「もんじゅ」廃止措置計画の変更内容 (模擬燃料体の部分装荷)

燃料体の跳び上がり量に関する不確かさ、誤差要因との関係

2019年12月9日
日本原子力研究開発機構 (JAEA)

○前回（第25回）監視チーム会合におけるコメントの内、燃料体の跳び上がり量に関する不確かさ、誤差要因との関係について説明する

37体群体系 流水中 正弦波3回連続加振試験 上下単独加振 (10.8m/s² 14.6Hz)

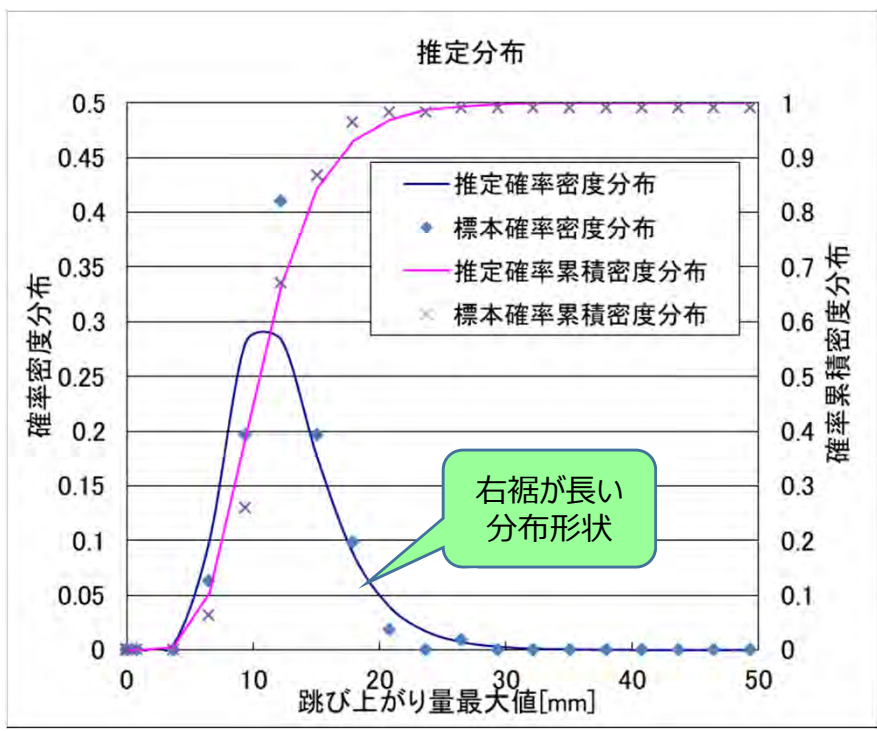
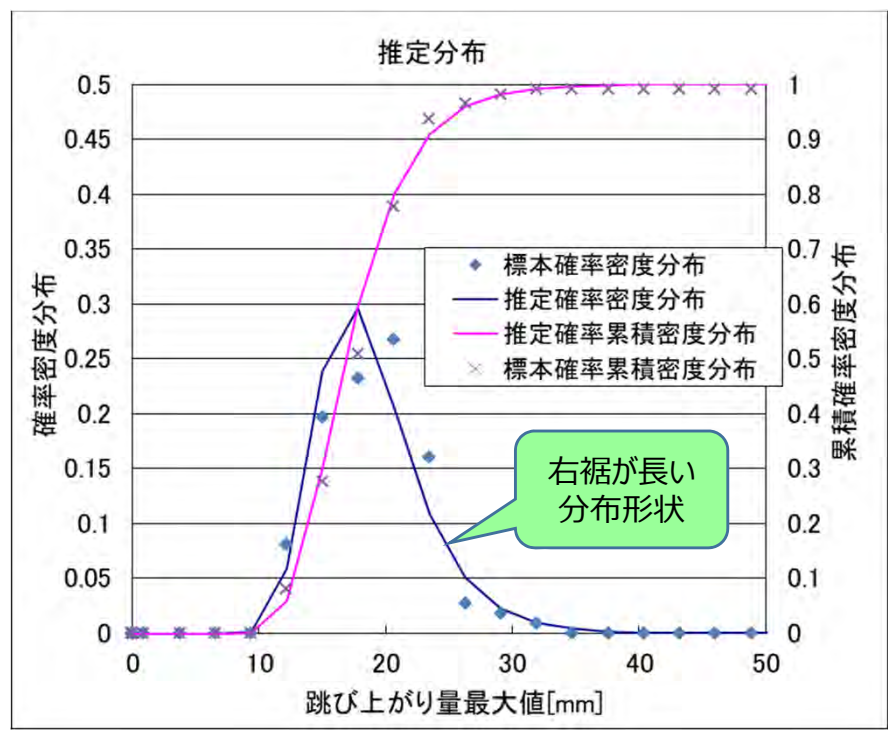
| No | 関連するコメント |
|----|--|
| 10 | 跳び上がり量を判断基準と比較する際に、考慮すべき誤差や不確かさの項目、値を説明すること。 |

クライテリアを31mmに設定すると、実際の跳び上がり量が31mmを超える確率は0.1%程度

例えば跳び上がり量の最大値クライテリアを31mmに設定

- 解析モデルと実現象との間には様々な誤差要因を有す。しかし、燃料体の跳び上がりは衝突現象という大きなバラツキ要因をもつ現象であることから、全ての誤差要因を抽出し、個別に評価して不確かさの総和を求めても、その影響は衝突現象のバラツキの中に埋没する。
- このため、実験結果と同じ条件で評価した解析結果を比較。頻度分布形状が似ており、本解析手法は実現象を良く再現している。
- 実験結果と解析結果を比べると、平均値や中央値、最大値側の裾の広がりほぼ同等となる。
- 解析による炉心構成要素の跳び上がり量（クライテリア）として、評価対象の全数の中の最大値を採用することで、確率論的には一定程度の信頼度（例えば99%以上）をもって跳び上がり量の最大値を評価していることになる。
